改善箇所説明図

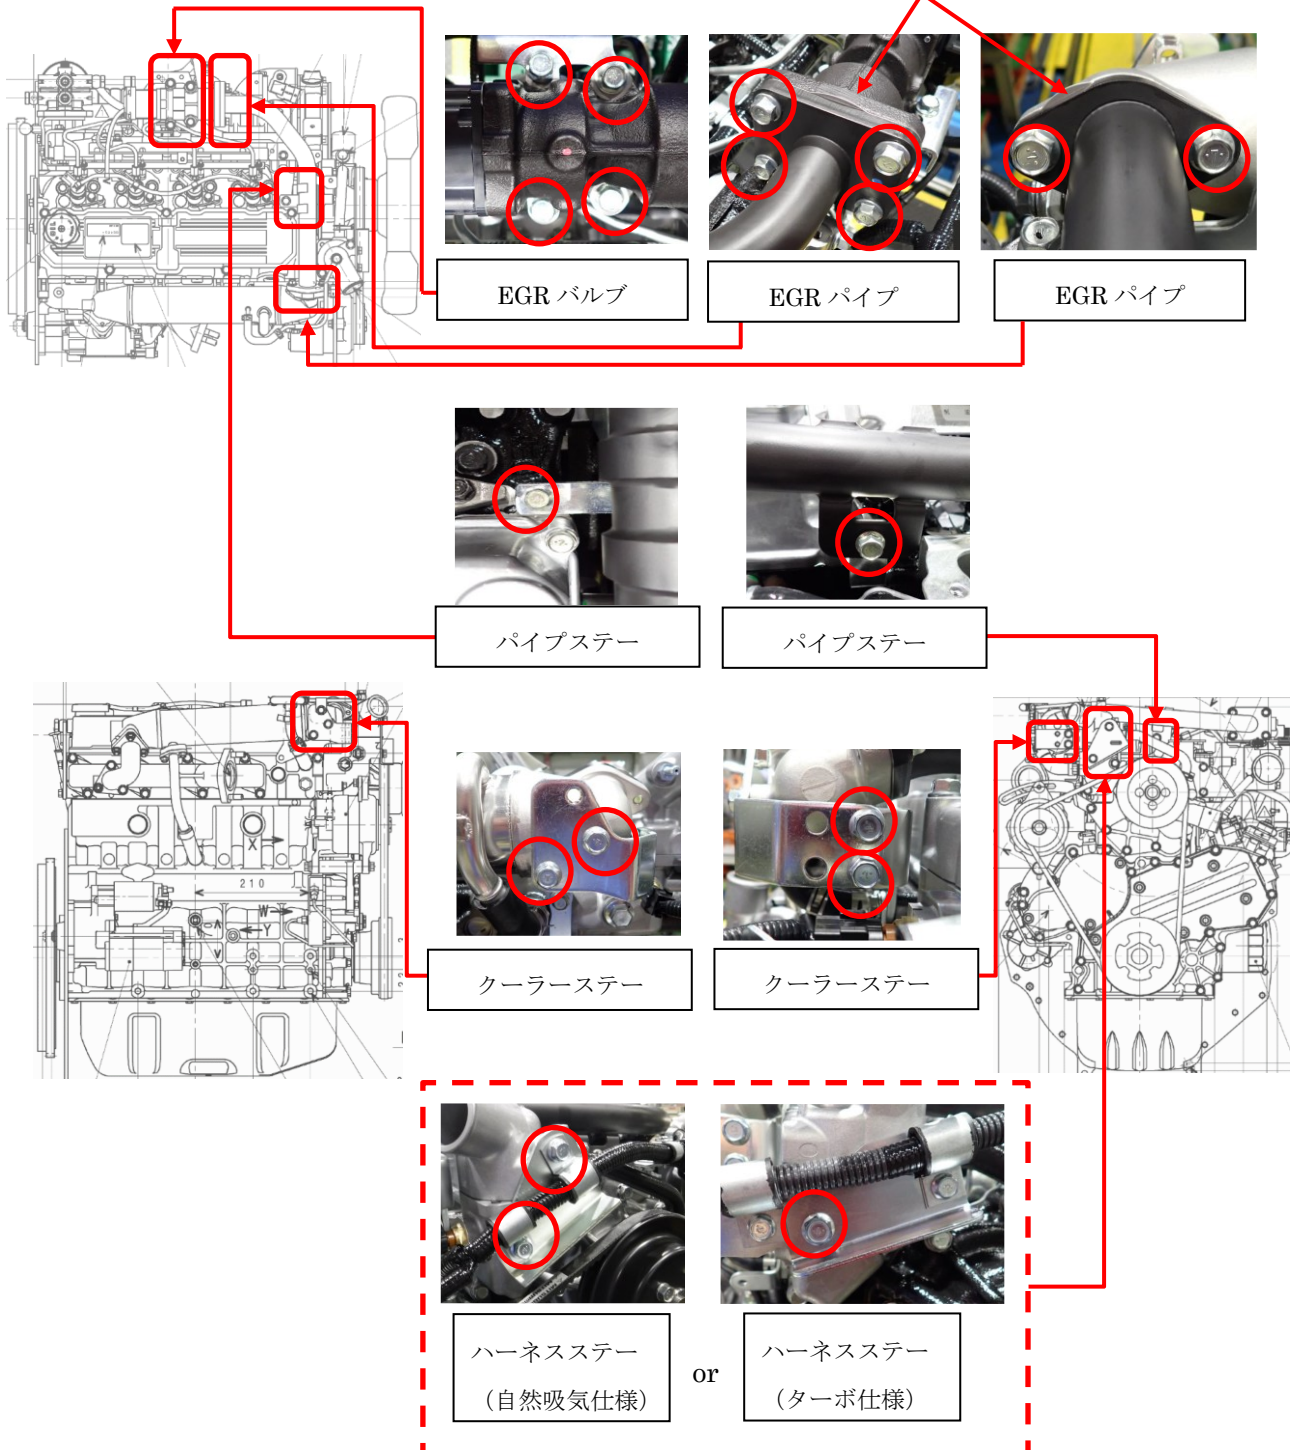
基準不適合発生箇所

は規定トルクでボルト締め付けが必要な部品を示す。

排出ガス再循環装置（EGRバルブ、EGRパイプ）、パイプステー、ハーネスステー及びクーラーステーにおいて、取付ボルトの締付トルク管理が不十分なため、取付ボルトが規定のトルクで締め付けられていないものがある。そのため、そのまま使用し続けると、ボルトが緩み、排気ガスが漏れるおそれがある。または、異物吸入や、脱落した部品が発電装置に巻き込まれてエンジンが破損し、走行不能となるおそれがある。

全車両、エンジンのEGRバルブ、EGRパイプ、パイプステー、ハーネスステー及びクーラーステーの取付ボルトを規定のトルクで締め付ける。なお、部品の脱落状況や、脱落した部品が周辺の装置に接触して損傷しているか点検し、脱落・損傷している場合は新品に交換する。

識別：車台番号の末尾の右に白色ペイントを塗布する。
